**ROUTE
NANTES
PORNIC**

Aménagement d'une

LIAISON CYCLABLE

BILAN DE LA CONCERTATION

Réalisation de bretelles en boucle dans l'échangeur

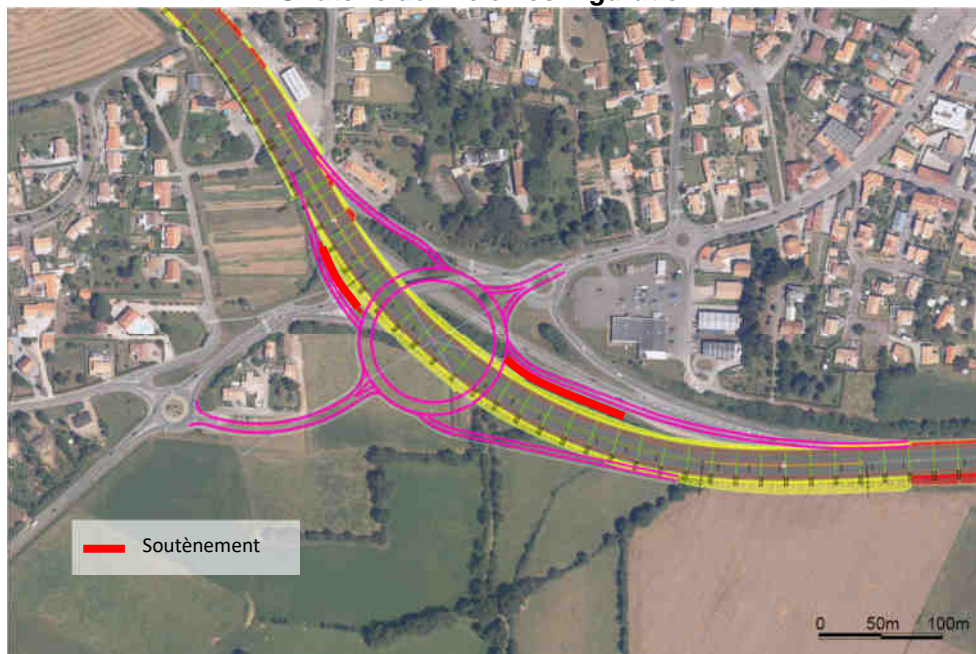
Lors de la réunion publique du 27 mars, il a été proposé de réaliser des bretelles en boucle afin de réduire les emprises.

Les bretelles en boucle devraient présenter 40 m de rayon pour assurer la sécurité des entrées et sorties, elles conduiraient donc à un élargissement des emprises de l'échangeur et non à leur réduction.

Étude d'un giratoire unique dénivelé en remplacement de l'échangeur

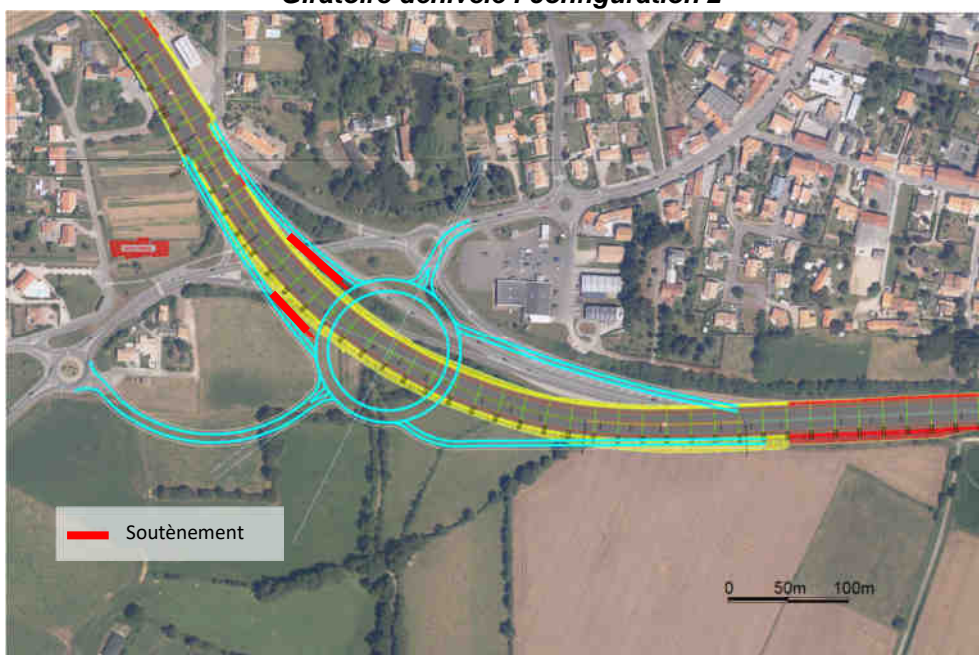
Suite à la réunion du 27 mars, le Département a étudié deux implantations possibles de ce type d'aménagement :

L'implantation de ce type d'aménagement est possible mais les incidences financières ne sont pas négligeables, compte tenu des ouvrages à réaliser : deux ouvrages courbes au dessus de la RD 751 (plus complexes à réaliser), des murs de soutènement. Par rapport à l'échangeur initial, le surcoût est estimé à 3 M€ TTC.

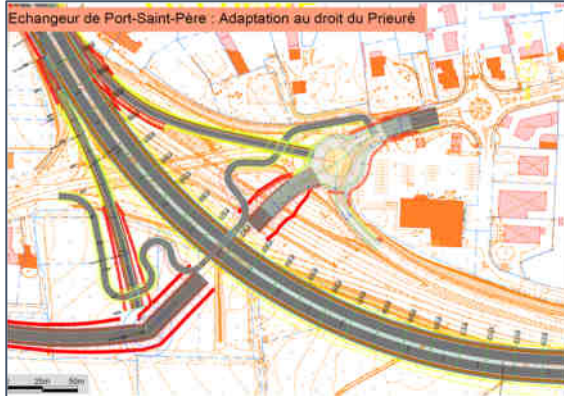
Le public a exprimé ses préférences lors de la réunion ou sur la plateforme :

- avoir un tracé court et le plus droit possible,
- éviter les passages inférieurs,
- éviter les emprises sur la voie privée menant aux lieux-dits Le Prieuré et Le Pré Nouveau

Le Département a rappelé ses contraintes lors de la réunion publique :

- Une passerelle indépendante de l'ouvrage routier de la RD 758 doit dégager une hauteur libre de 5,85 m au-dessus de la RD 751.
- Ses accès doivent respecter une pente de 4% maximum pour être accessibles aux personnes à mobilité réduite, ce qui inclut, outre les personnes en fauteuil roulant, les personnes ayant des difficultés de mobilité (personnes âgées ou accidentées), les personnes avec poussettes, les personnes malvoyantes, ...
